Požadavek zhotovitele na změnu č. 13
Projekt: **Karlovy Vary, Mlýnská kolonáda – dílčí úprava**
Č. projektu: CZ.06.3.33/0.0/0.0/16_037/0012812

Karlovy Vary, Mlýnská kolonáda – dílčí úprava

ZL 13a - D.1.2 - Vyhlídková terasa - úprava konstrukce dle geodetického zaměření (vícepráce)

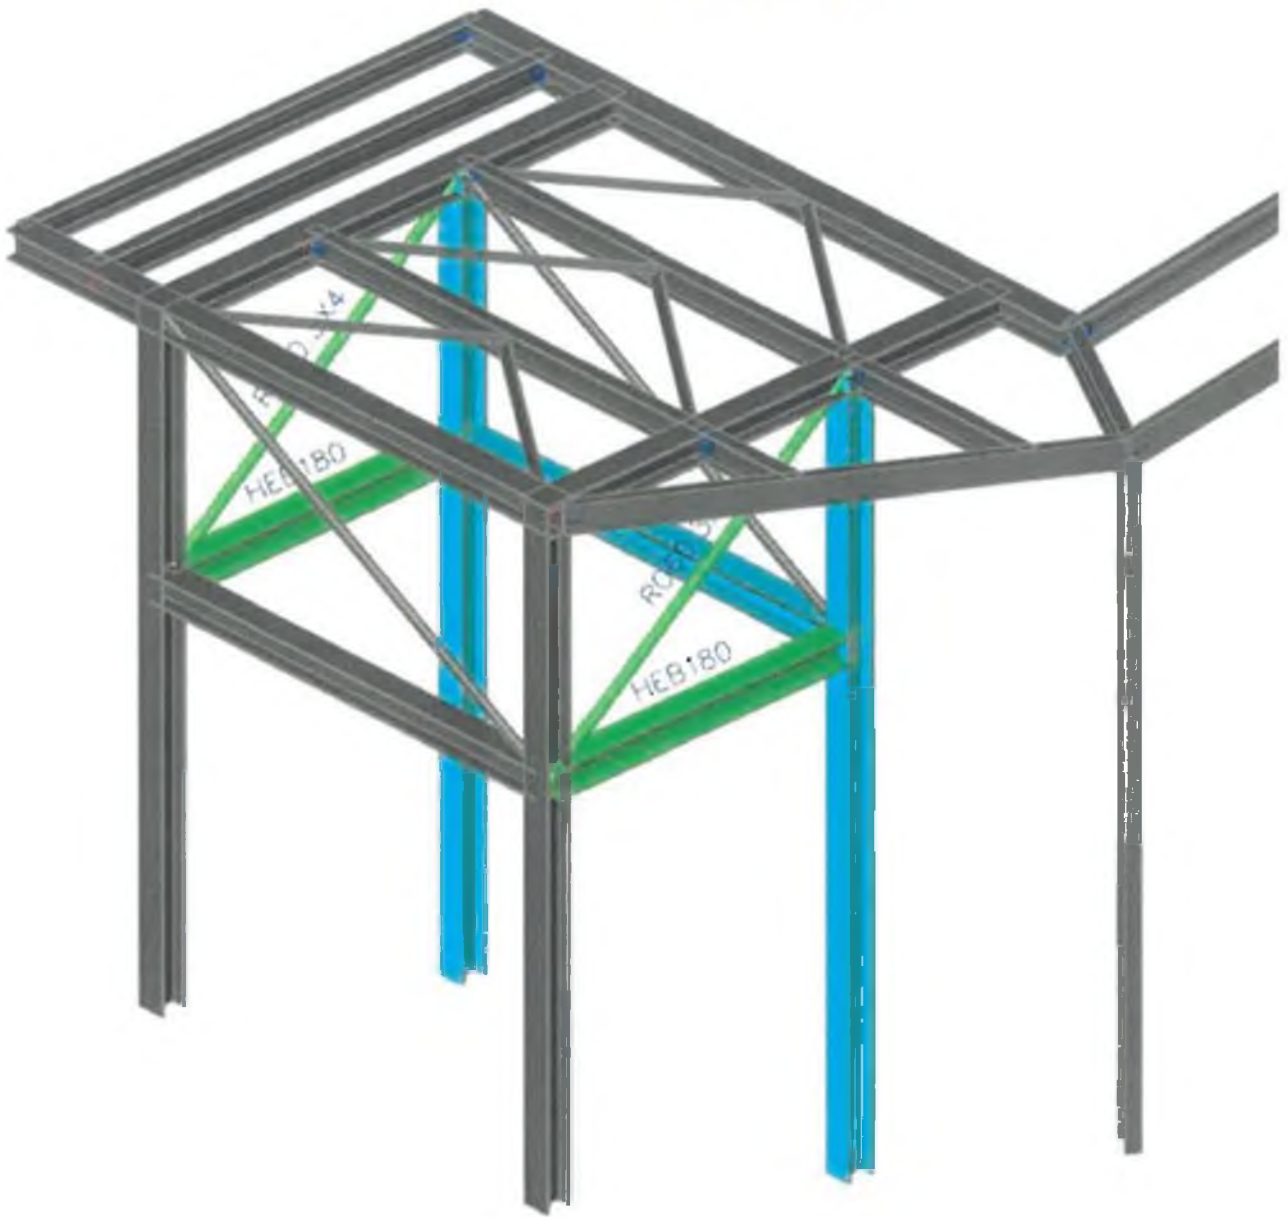
- Sloupy HEB se přesunou o 820 mm po příčnicku tak, aby se nacházely v ose s plošinovým nosníkem IPE180. U plošinového nosníku IPE se podle potřeb VD provede prodloužení zárodku, aby se do něj dalo dobře napojit svislé ztužidlo mezi sloupy.
Ve skice níže, jsme posunované prvky označil modře.
- Prodloužením sloupů výrazně klesne tuhost konstrukce, bude proto nutné doplnit 2 diagonály a 2 příčle. Jejich profily a přípoje budou identické jako u stávajících diagonál a příčlí na sloupech.
Ve skice jsem přidané prvky označili zeleně.
- K přidání patek na horní straně masivu nemáme připomínky.

POHLED 3D 3/3 1:50

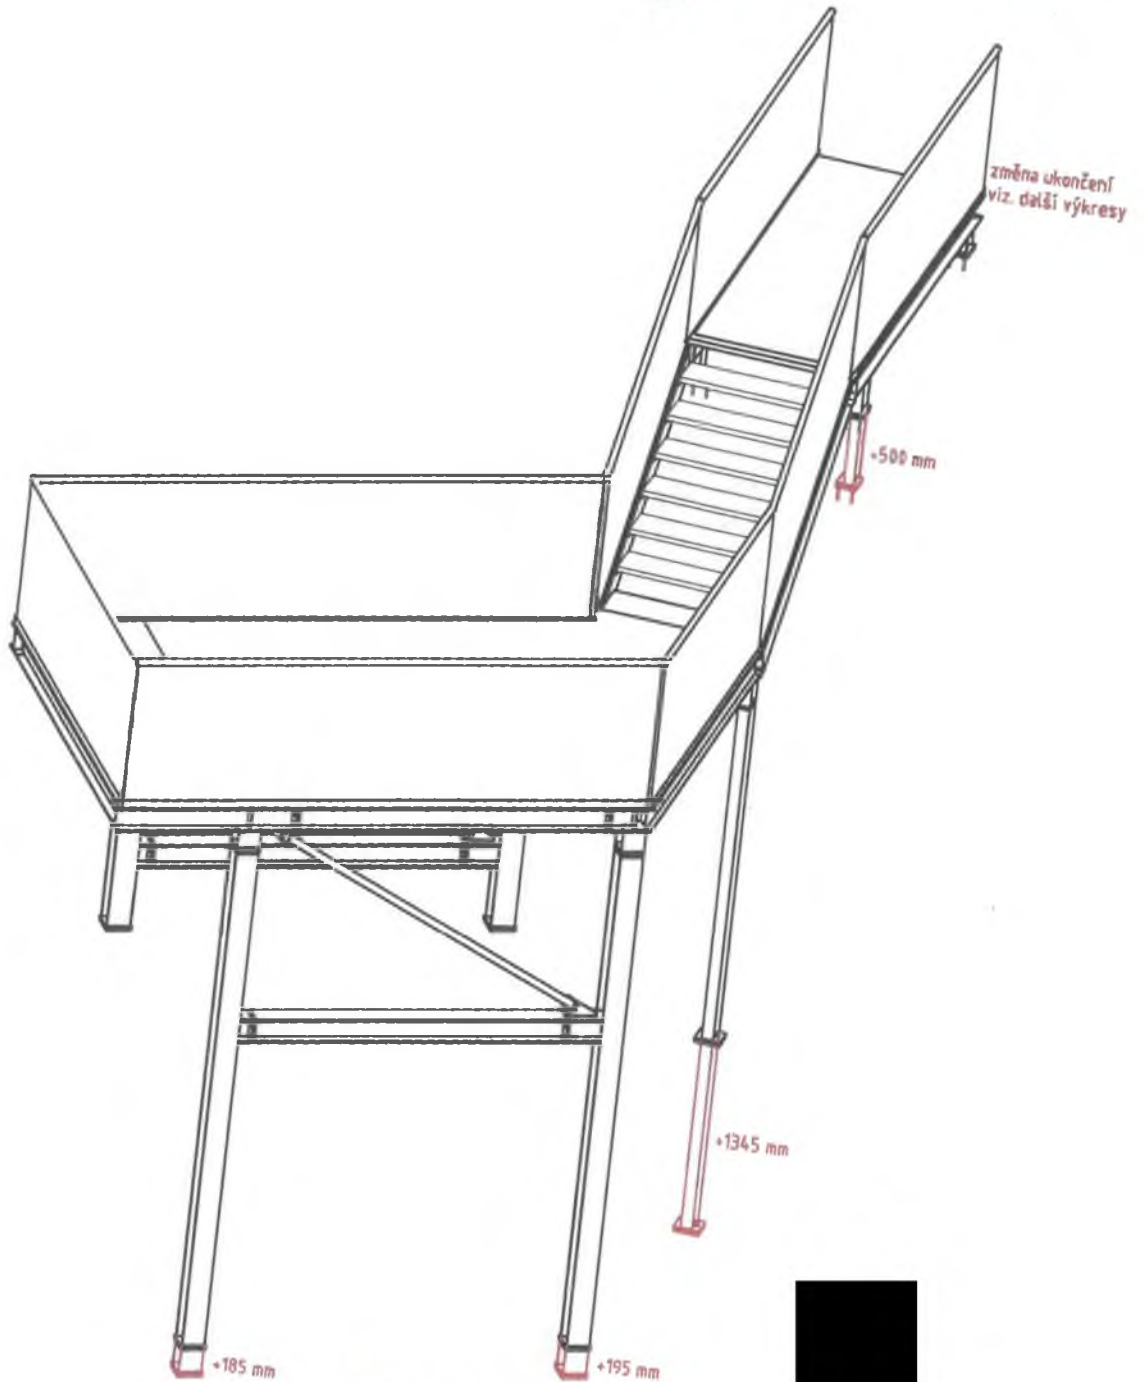
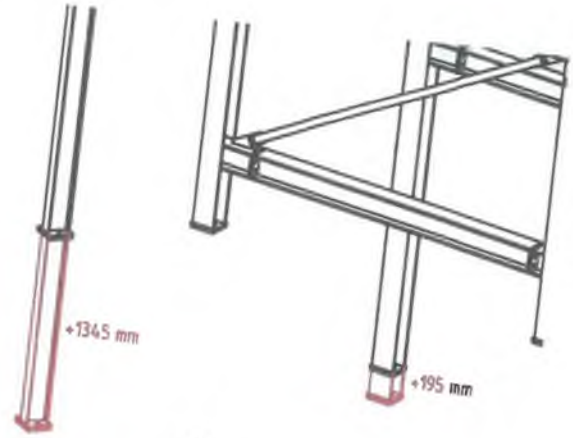
Nově dojde u navržené vyhlídkové plošiny k úpravě (prodloužení) podpěrné konstrukce, posunutí podpěrných konstrukcí do nových pozic a doplnění konstrukce o ocelový ztužující prvek.

Po provedení geodetického zaměření stávajícího skalního masivu a vytyčení polohy vyhlídkové plošiny bylo zjištěno, že plošina je svou podpěrnou částí v kolizi se skalním masivem. PO úpravě nosných konstrukcí (prodloužení, posun do nových pozic) ze strany autora statické části projektové dokumentace vzniká nutnost konstrukci doplnit o ztužující ocelový profil a prodloužení podpěrných konstrukcí.
